臺北地區（社子島地區及五股地區）  
防洪計畫修正報告  
（核定本）

經濟部

中華民國 99 年 3 月

圖 2 變量流歷線圖

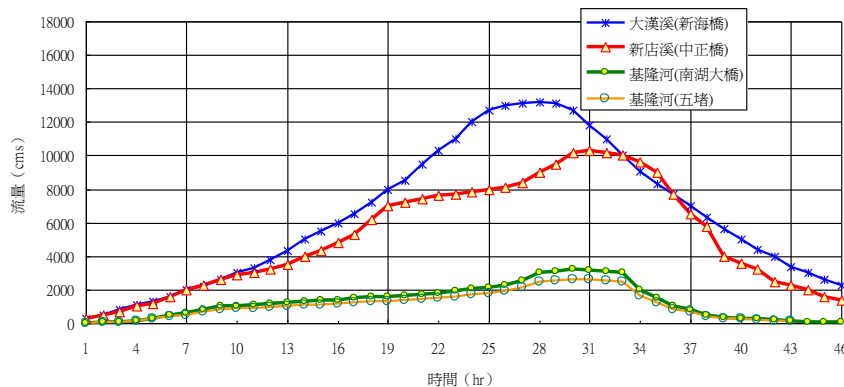
- 1.依據水理計算社子島開發後淡水河水位壅升之程度，仍較原規劃之水位 (EL.+8.40m) 低，主要是因目前河床高程較原規劃時低，為因應河川自然平衡之條件，建議有必要檢視原規劃河床高程及其穩定情況，並依此條件分析社子島開發後對淡水河防洪計畫影響程度，其結果對後續開發計畫保護設施之規劃應有所助益。
- 2.為降低開發區內淹水之風險，建議斟酌區內大面積滯洪區規劃之可能性。
- 3.依據分析為避免河道淤積造成水位持續上升，P.20 說明每四年須辦理一次清淤，但於摘要中說明每年須進行清淤，以河道沖淤行為之變化而言其意義不一樣，請釐清。
- 4.62 年規劃之計畫流量(如圖 3-1)與目前 8 年 800 億易淹水區計畫之計畫流量是否一致，請檢視。

圖 3 各方案位置圖

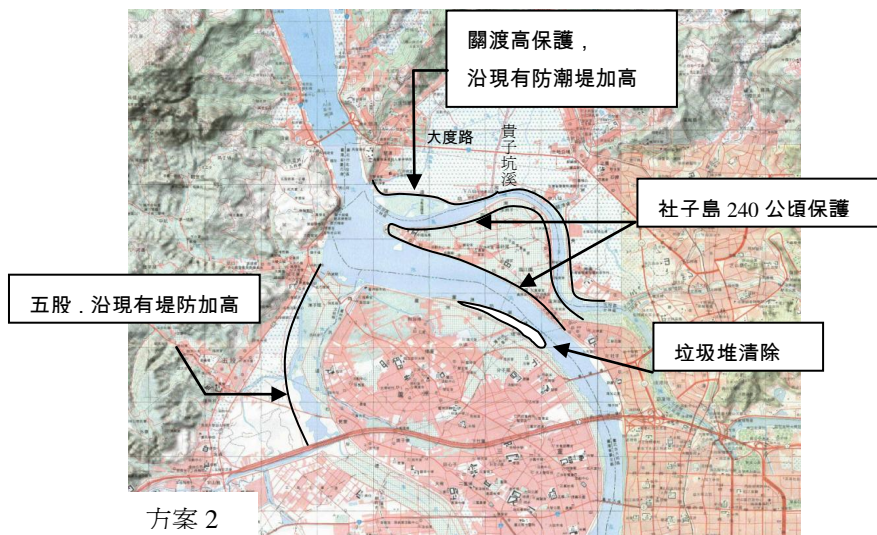
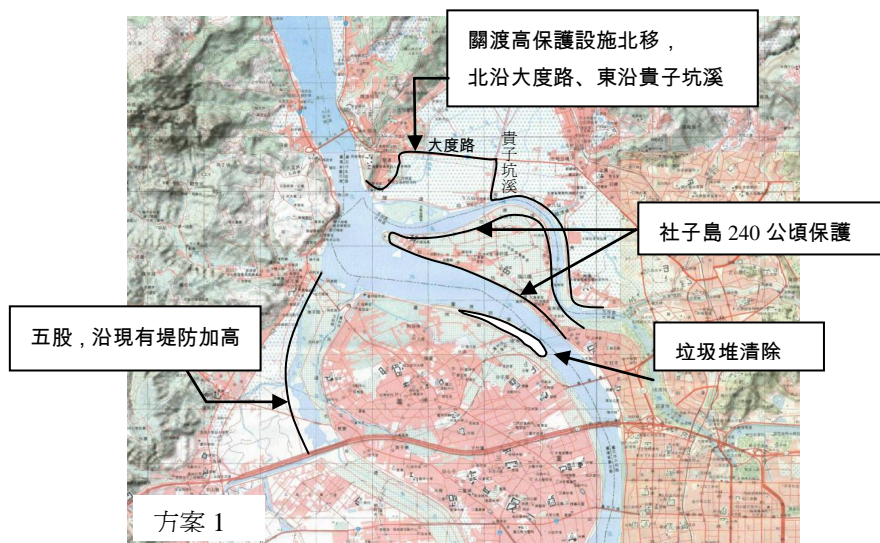
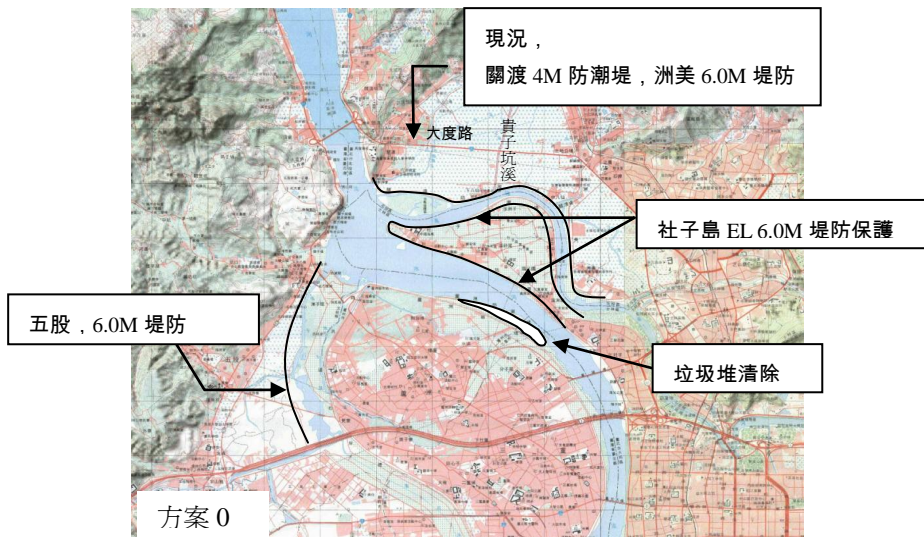
- 1.P.2 之以 180 公頃研擬高保護與 P.14 水理分析以 240 公頃為高保護範圍，建議應有明確的次序說明，亦即以不同之 120 公頃、180 公頃及 240 公頃做水理之分析，而 P.16(三)又敘述以 240 公頃進行開發，最後是否選擇以 180 公頃為建議方案呢？前後看起來有些反覆不確定。
- 2.圖 1-1，有三種不同深淺之著色，但並無說明，到底代表何意義應有圖例說明。
- 3.P.9 原都市計畫有 322.67 公頃，經水理分析後，是否確定為 180 公頃，如是應有一原案及建議案之比較圖，以顯示縮小之部分在何部位，其對防洪是否有貢獻。可於圖 3-4 至圖 3-11 相關圖內加以說明。
- 4.有無計畫之比較為虧損，可能為 205~354 億元，如加上防洪 177 億元，則為 382~531 億元，因此如此巨額之虧損，如因效益甚大，台北市政府預估可反映於爾後之稅收，則 OK，但未見如封面所示之效益分析，亦即並無效益分析。應補充所估計效益 1,550 億元所衍生之可能稅收。
- 5.由低度保護提升至高度保護之根本條件為無低度保護之必要，對防洪之影響也應檢討大台北防洪的完成及基隆河整治的完成，尤其員山子分洪的完成，降低社子島滯洪之必要，但未見分析，應補充。
- 6.本案之開發，中央權責應為防洪計畫之變更，至於開發計畫，如由市府籌款辦理，建議市府本權責處理。

- 1.有關社子島開發，檢討防洪計畫水理分析結果影響台北橋水位雍高 0.26m，仍請慎予研討修訂大台北地區整體防洪計畫，並分析其負面效益。
- 2.本案於 96 年 10 月 5 日召開會議，所提研擬避災型之使用洪水位以上空間之新思維土地開發計畫，請列入參考。切勿與水爭地。

- (1) 社子島地區採 240 公頃防洪高保護設施方案（堤高達到 200 年重現期距洪水保護標準）。
- (2) 社子島北側基隆河河道拓寬（80 公尺至 130 公尺）。
- (3) 關渡防潮堤維持現有高度。
- (4) 五股地區採防洪高保護設施（高速公路以北【下游】之二重疏洪道左岸堤防加高）。
- (5) 淡水河左岸斷面 T16~T20 間蘆洲垃圾山清除。
- (6) 大漢溪左岸二重疏洪道入口前三重舊垃圾場清除。
